**Conseil économique et social**

**Forum mondial de l'harmonisation  
des Règlements concernant les véhicules****Groupe de travail de l'éclairage et de la signalisation lumineuse****Soixante-neuvième session**

**Règlement n° 48: Proposition d'amendements  
à la série 06 d'amendements****Proposition de complément 3 à la série 06 d'amendements  
au Règlement n° 48 (Installation des dispositifs d'éclairage  
et de signalisation lumineuse)****Communication de l'expert de la Pologne\***

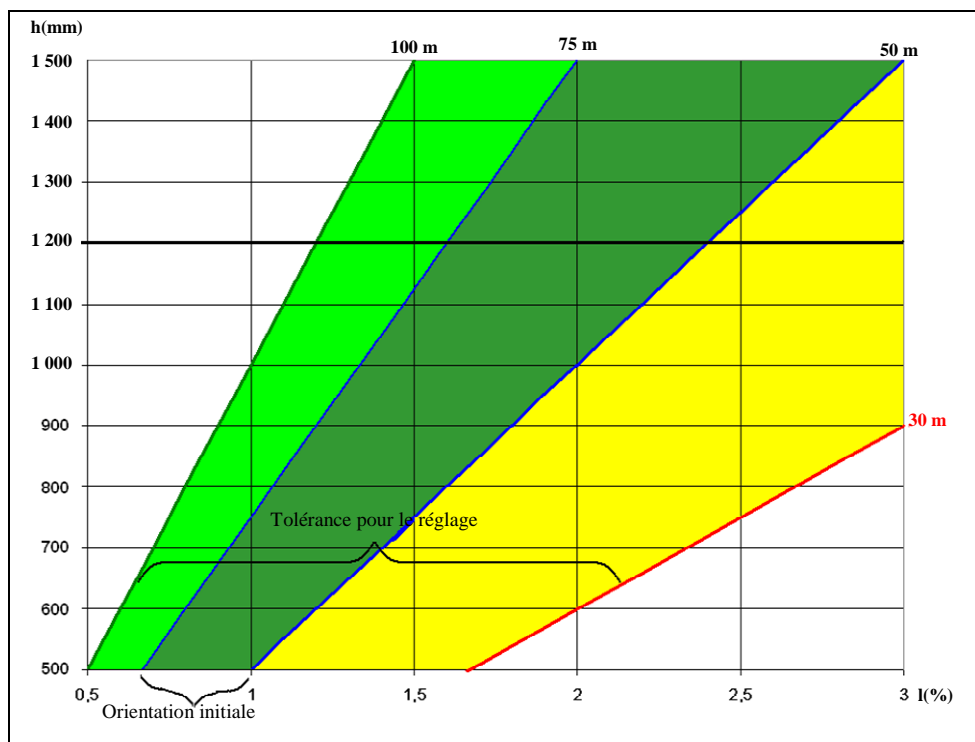
«6.2.6.1.1 La valeur initiale de l'inclinaison vers le bas...

La valeur de cette inclinaison vers le bas est définie conformément **soit** au paragraphe 6.2.6.1.2, **soit au paragraphe 6.2.6.1.3 (au gré du fabricant).**».

«6.2.6.1.3 **Selon la hauteur en mètres (h) de l'axe de référence du faisceau du feu de croisement, l'inclinaison verticale de la ligne de coupure du faisceau de croisement (dans la direction de l'axe de référence), mesurée sur le véhicule à vide, avec une précision de 0,1 %, doit avoir la valeur de l'inclinaison initiale vers le bas (orientation initiale) pour laquelle la partie horizontale de la ligne de coupure traverse la surface d'une route horizontale plate à une distance comprise entre [50] m et [75] m du projecteur.**

Les limites de calage, dans toutes les conditions statiques définies à l'annexe 5, doivent être telles que la distance à laquelle la partie verticale de la ligne de coupure traverse la surface de la route se maintient entre [30] m et [100] m, les imprécisions du calage étant prises en compte (voir diagramme ci-après).

Au gré du fabricant, la distance minimale déclarée à laquelle la partie horizontale de la ligne de coupure traverse la surface de la route peut être supérieure à [30] m.
